**A nova polia tensora é diferente da antiga e não vai tensionar.
Kit de correias de distribuição CT1168K1/ WP1/ WP2 para Audi, Seat, Skoda e VW.
Diversos modelos 1.4 – 2.0L TDI Common Rail, EA288**

Fig.2

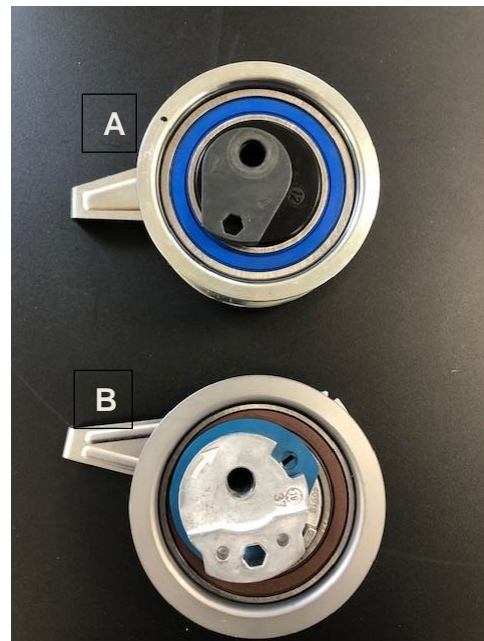
A polia tensora fornecida V56390 distingue-se visualmente da polia montada no veículo. Não parece ser possível tensioná-la como descrito nas instruções de instalação.

Dois modelos diferentes de polias são utilizados pelo fabricante do veículo. O Kit da Continental também pode conter uma ou outra variante.

A característica diferenciadora é o excêntrico de ajuste da polia tensora. Para a polia tensora A = Gates não é necessária a piquetagem com a ferramenta de imobilização T10265. Caso contrário, o processo de tensão é idêntico.
